Demande d'autorisation d'exploiter une carrière à BORRE

**PROCÈS VERBAL DES OBSERVATIONS RECUEILLIES
AU COURS DE L'ENQUÊTE PUBLIQUE
qui s'est tenue du 17 octobre au 8 décembre 2012**

**PROJET DE CARRIERE
DE LA SOCIETE GUINTOLI**

MEMOIRE EN REPONSE

Extrait de la première note de calcul RINCENT BTP

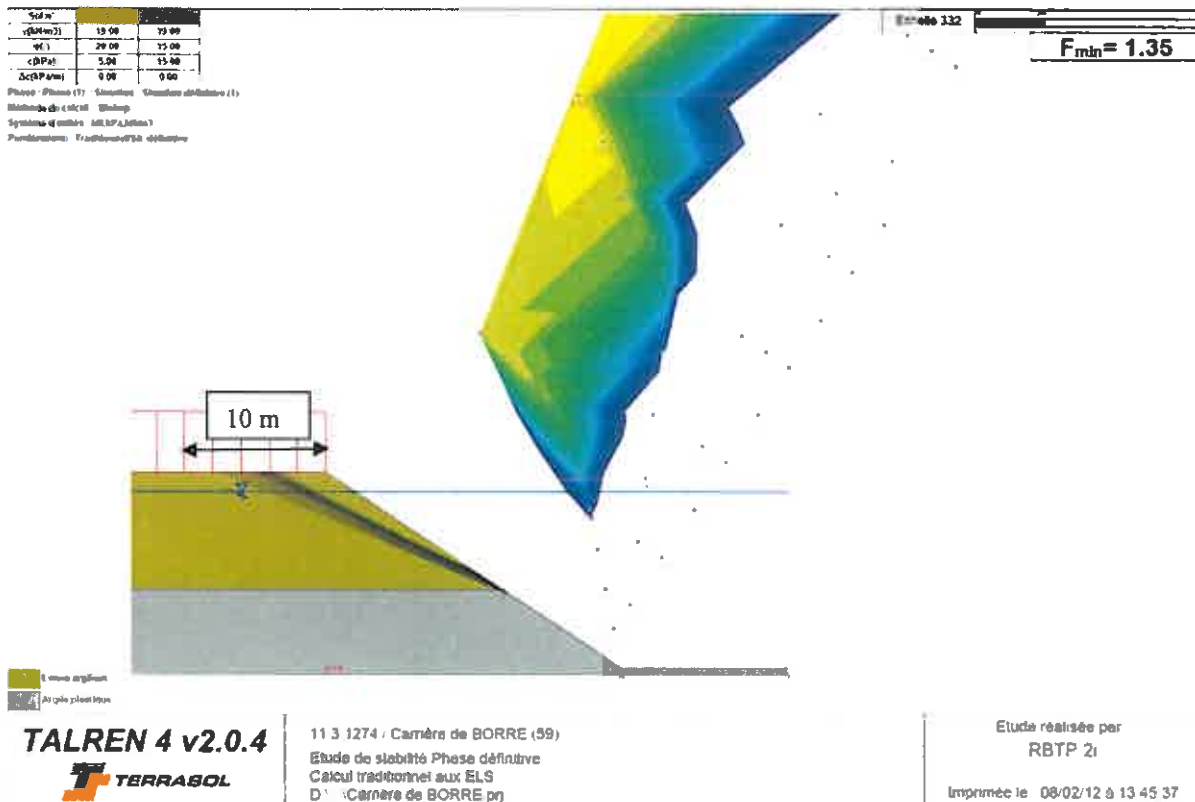
Risque d'affaissement des terrains limitrophes: l'extraction des matériaux laissera une excavation dont les talus doivent être réglés à une pente de 3 pour 2. Le dossier contient une étude de stabilité en phase définitive de ces talus, qui révèle un coefficient de stabilité de 1.35 dans une hypothèse de perte de cohésion du matériau à long terme, due à une augmentation de la teneur en eau. La bonne pratique est de prendre un coefficient de sécurité de 1.5 minimum, le coefficient de 1.35 correspondant à une stabilité précaire mais acceptable.

L'exploitant réalise des prélèvements complémentaires sur le site afin de réaliser de nouveaux essais de compression à long terme du limon en vue de vérifier les premiers résultats. La confirmation d'un coefficient inférieur à 1.5 nécessiterait une modification de la pente des berges pour garantir leur stabilité à long terme.

l'USAN craint que le projet de carrière, qui prévoit une hauteur de déblai de 15 mètres avec une pente de talus de 3 de base pour 2 de hauteur, puisse entraîner un risque d'affaissement des terrains limitrophes, d'autant que le dossier concernant la carrière envisagée ne prend pas en compte la future zone d'expansion des crues.

Il faut savoir que la problématique de la stabilité des berges a été un point important pour obtenir la recevabilité de notre dossier. Nous avons fait effectuer dans le cadre de cette recevabilité une première analyse géotechnique par le BE indépendant RINCENT BTP. Les calculs menés pour une pente de 3/2 établissaient 2 coefficients de sécurité supérieurs à 1,50 (bons) et un coefficient de 1.35 jugé précaire (annexe 2 : extrait du premier rapport RINCENT BTP).

annexe 4, établit de façon définitive qu'avec une pente de 3/2, les coefficients de sécurité sont supérieurs à 1,50. La pente des talus de 3/2 est satisfaisante. Dans un souci de transparence, nous avons transmis ce dossier à l'USAN (annexe 5).
